IZP.271.14.14.2013

WYJAŚNIENIA I ZMIANY TREŚCI SIWZ

Dotyczy: postępowania o udzielenie zamówienia publicznego prowadzonego w trybie przetargu nieograniczonego pn.: „**Termy Cieplickie – Dolnośląskie Centrum Rekreacji Wodnej**” – kontynuacja budowy obiektu.

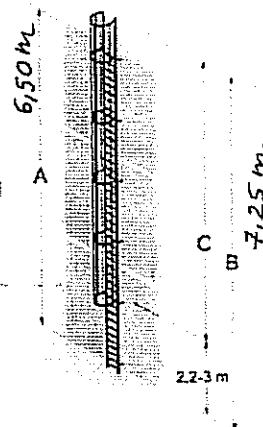
Przedmiar pozycja 294 – drabina stalowa ocynkowana z koszem stalowym; szer. 55 cm; H=7,25 m – brak lokalizacji oraz rysunku drabiny

Lokalizacja drabiny: przy ścianie osi 6' przy pom. 1.09E; drabina łączy poziom stropodachu +3,90 m z poziomem stropodachu +9,30 m. Rysunek drabiny poniżej.

Drabina jednobiegowa z koszem ochronnym ze stali ocynkowanej.

- Rozstaw obręczy kosza ochronnego 80 cm zgodnie z wymaganiami polskich przepisów
- Szerokość drabiny: 55 cm, przekrój podłużnicy 50 x 25 mm
- Antypoślizgowe szczeble 25 x 34 mm
- Kotwy standardowe długości 200 mm (inne długości dostępne jako akcesoria)
- Słupki zejścia proste
- Podest spoczynkowy co 10 m wysokości
- Wysyłka w elementach konstrukcyjnych
- Dostawa nie obejmuje kołków i śrub do mocowania do ścian
